Subject:Processo de AIA n.º 3952Central Solar de Paredes VelhasAnálise das alegações apresentadas relativamente à proposta de desconformidade do EIA e encerramento do processo - Nº S044606-202607-DAIA.DAP #PROC: (646224) DAIA.DAPP.00077.2026#

Central Solar de Paredes Velhas

AIA n.º 3952

Apreciação da exposição apresentada pelo proponente em sede de Audiência Prévia sobre a proposta de Desconformidade do Estudo de Impacte Ambiental

Figura 1. Delimitação da área de estudo da Central Solar de Cainhas e do respetivo corredor da linha elétrica (a vermelho) e da área de estudo da Central Solar de Paredes Velhas e do respetivo corredor da linha elétrica (a verde).

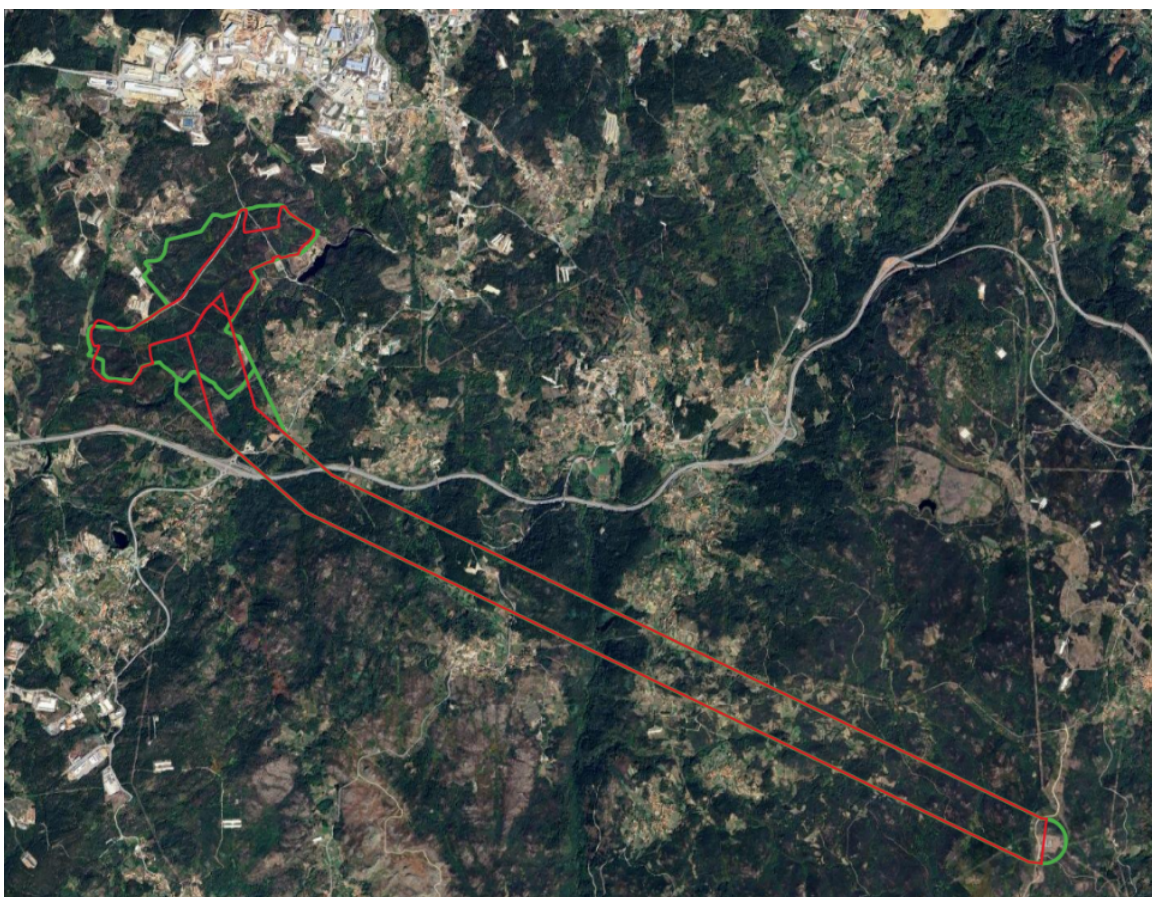
Conforme ilustrado na Figura 1, verifica-se que a área de estudo do projeto da Central Solar de Cainhas, apresentado na análise caso a caso com decisão de março de 2023, é praticamente coincidente com a área de estudo do projeto atualmente em apreciação. Esta circunstância evidencia que o referido EGCA não corresponde a um estudo de seleção de localização desenvolvido sobre uma área territorial alargada, destinado a fundamentar a escolha da solução de implantação, mas antes a uma análise das condicionantes ambientais da área previamente selecionada para o desenvolvimento do projeto.

Assim, mantém-se a apreciação de que os estudos apresentados não permitem compreender de forma suficientemente fundamentada o processo de seleção da área de implantação da CS-PV e do corredor da linha elétrica, limitando-se, na prática, à avaliação das condicionantes ambientais e territoriais da solução já previamente definida sem demonstrar a análise e fundamentação da escolha da localização do projeto.
